泊発電所

検討用地震の地震動評価について (コメント回答)

平成25年10月2日
北海道電力株式会社

要素地震の選定

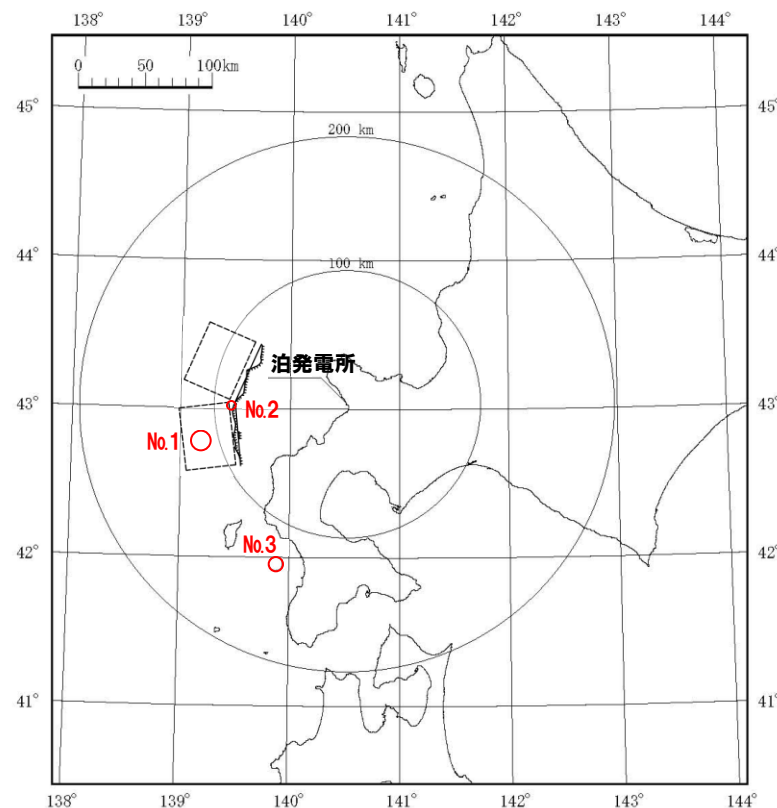
No.	コメントの要旨	備考
1	F _B -2断層を統計的グリーン関数法で評価しているが、要素地震として使用できる観測記録があるのであれば経験的グリーン関数法で評価すべき。	第18回原子力発電所の新規制基準適合性に係る審査会合（平成25年9月11日）

● 敷地で観測された、1993年北海道南西沖地震及びその余震を用いて、経験的グリーン関数法を用いた地震動評価を実施する。

- No.1 : 「 F_B-2 断層による地震」と規模が同等であることから、要素地震として選定しない。
- No.2 : 要素地震としては規模がやや小さいと考えられるものの、この地震を要素地震とする経験的グリーン関数法を用いた地震動評価を実施する。
- No.3 : 震央位置が「 F_B-2 断層による地震」の断層面から離れていることから、要素地震として選定しない。
